Vysvětlení, změna nebo doplnění zadávací dokumentace č. 31

Název veřejné zakázky	UK – Výstavba Kampusu Albertov – Biocentrum
Druh a režim veřejné zakázky	Veřejná zakázka na stavební práce zadávaná v nadlimitním režimu
Profil zadavatele	https://zakazky.cuni.cz/
Evidenční číslo ve VVZ	Z2023-018663

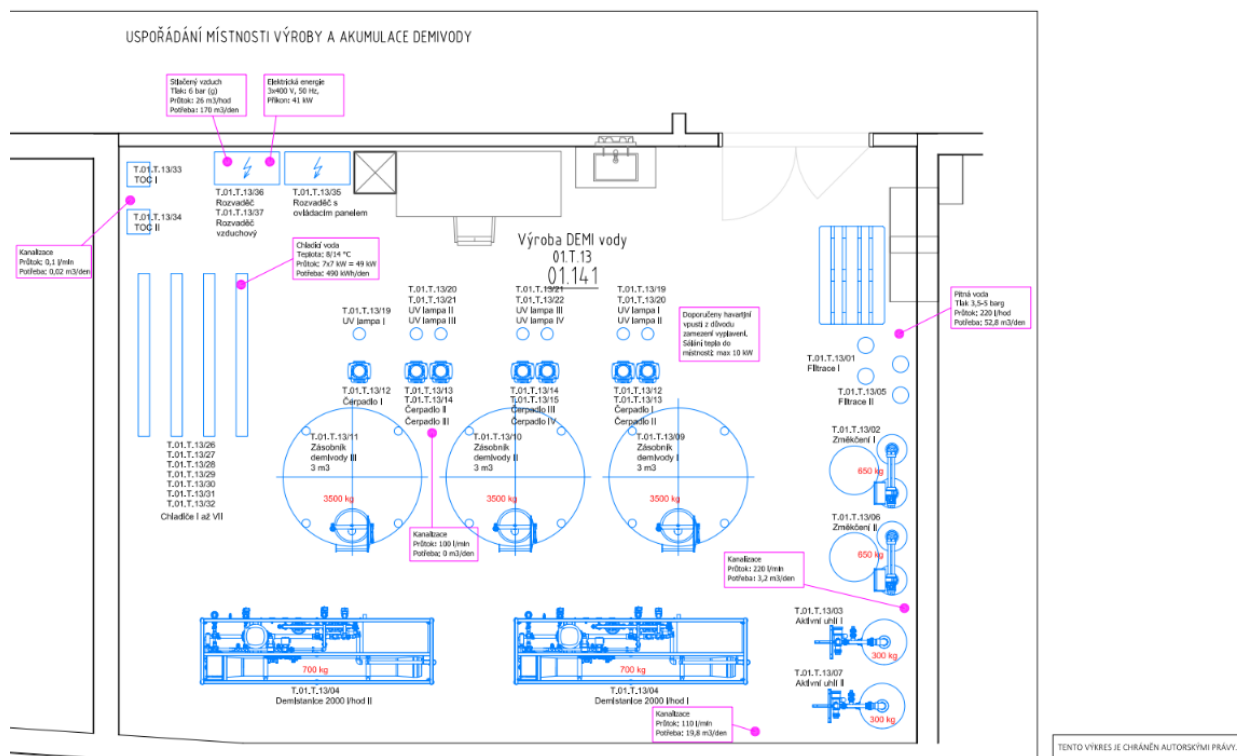
- Položka č. 86 – „Izolace chladicí vody“ – pro tuto položku jsme ve výkazu výměr, ani v příslušné dokumentaci nedohledali materiálové provedení a tloušťku této izolace. Žádáme tedy tímto Zadavatele o doplnění těchto údajů;

b) Položka č. 86 – „Izolace chladicí vody“

Ve VV REV 04 bude pol. č. 86 upravena, a budou doplněny pol. č. 271-274.

86	K	103.8	Izolace chladicí vody z pružného elastomeru pro potrubí DN15 v tloušťce 13 mm	bm	28		0	změna R3, doplněn popis, vlastní podnět, R4, text, m.j., množství, dotaz č. 355a)
271	K	103.8a	Izolace chladicí vody z pružného elastomeru pro potrubí DN25 v tloušťce 13 mm	bm	4		0	nová pol. R4, dotaz č. 355a)
272	K	103.8b	Izolace chladicí vody z pružného elastomeru pro potrubí DN32 v tloušťce 13 mm	bm	4		0	nová pol. R4, dotaz č. 355a)
273	K	103.8c	Izolace chladicí vody z pružného elastomeru pro potrubí DN40 v tloušťce 13 mm	bm	4		0	nová pol. R4, dotaz č. 355a)
274	K	103.8d	Izolace chladicí vody z pružného elastomeru pro potrubí DN50v tloušťce 13 mm	bm	4		0	nová pol. R4, dotaz č. 355a)

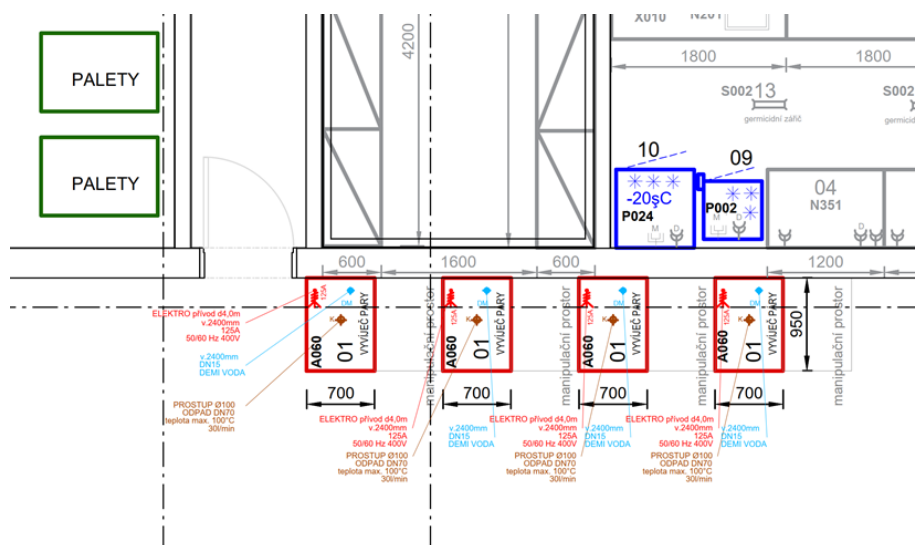
- b) U nově doplněné položky PČ 51/list „BCA D.5.2 - PS_2“/Kód Pol2384/Standard A060 – „02.T.04 - Vytváječ páry pro A030 Sterilizátor parní průjezdný pro BSL3 - strojovna VZT 2.PP“ je uveden maximální rozměr pro 1 ks A060 jako: šířka 750 x hloubka 1000 mm. Je požadováno 4 ks tohoto vytváče nebo jedno zařízení s obdobným výkonem jako 4 ks A060. Předpokládáme, že pokud

by byl vyvíječ páry tvořen pouze jedním sloučeným zařízením, tak jeho půdorysný rozměr může být větší a tvořit maximální přípustný půdorysný rozměr odpovídající součtu 4 ks A 060, tedy 1500 x 2000 mm. Je možné nabídnout zařízení o takovém maximálním půdorysném rozměru, respektive jaké jsou maximální půdorysné rozměry, které lze pro toto zařízení (pokud by bylo tvořeno pouze jedním sloučeným zařízením) v příslušné místnosti využít?

b) Rozměry vyvíječe páry:

Pro zařízení vyvíječů páry je uvažována plocha ve strojovně VZT na úrovni 2.PP (viz níže část půdorysu daného podlaží) o rozměrech 7 x 0,7 m (4 x šířka zařízení + 3 x servisní prostor) na délku a 0,95 m na šířku. Tedy uvažovaná plocha cca 5,0 x 1,0 m.

Zařízení lze sloučit za předpokladu dodržení uvažované plochy, dodržení vstupních a výstupních technických parametrů zařízení (množství páry pro autokláv, příkonu elektriky a požadavků na jiné napojení médií) + transportní rozměry zařízení.

Transportní trasa obecně do prostoru suterénu je uvažována anglických dvorkem, kdy vstupní dveře do objektu jsou rozměru 2,2 x 2,8 m. Nutno respektovat i maximální rozměry navazujících vnitřních dveří, chodby apod. na transportní cestě. Navržené transportní cesty umožňují nastěhování 4 ks navržených vyvíječů o rozměru (š x h/ v) 750 x 1000 / 2200 mm.
